DOSSIER 2535_PRIE32	TEKENAAR IT	BOUWHEER Naam opdrachtgever Straat opdrachtgever Stad opdrachtgever Telefoon opdrachtgever	ARCHITECT Atelier Detail BVBA Ijzerweglaan 5 9050 Gent 09/278.55.67 info@atelierdetail.be 
FASE BOUWAANVRAAG			
ONTWERP VERBOUWEN VAN EEN RIJWONING		BOUWPLAATS Priesterstraat 32 9050 Gentbrugge 23e afd, sec.: B, nr.:408Y	INHOUD NT Gelijkvloers
			SCHAAL 1:100 DATUM 10/09/2025

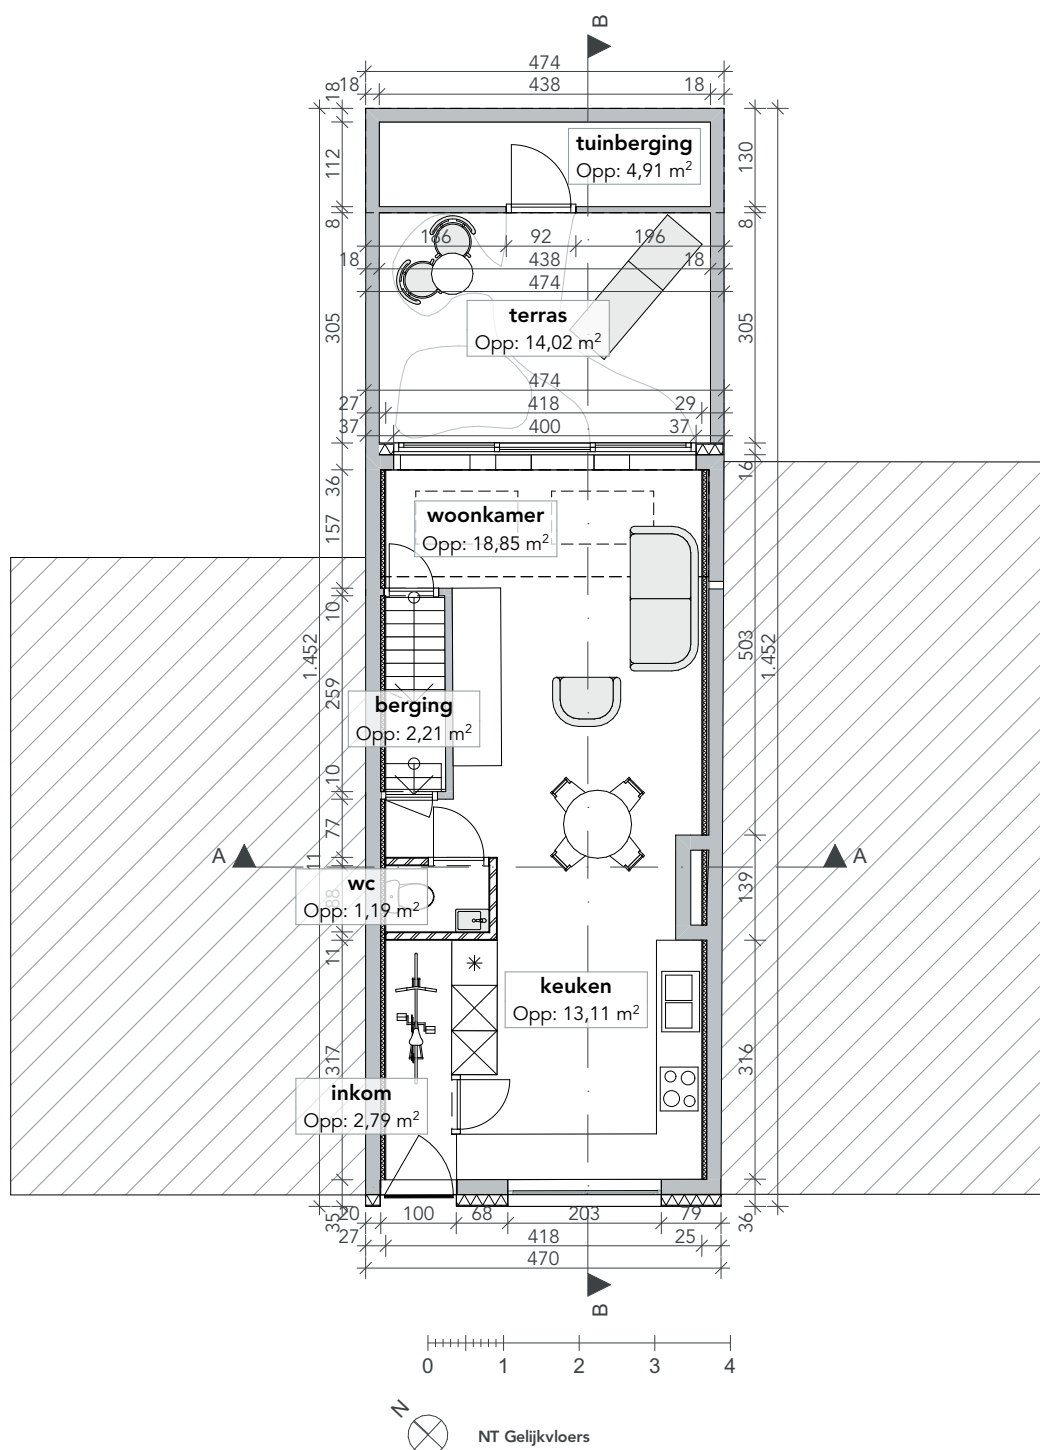
De totale dikte van het pakket (isolatie + afwerking) dat wordt aangebracht voorbij de rooilijn moet beperkt blijven tot 14cm.

**ZIE BIJZONDERE
VOORWAARDE(N)**
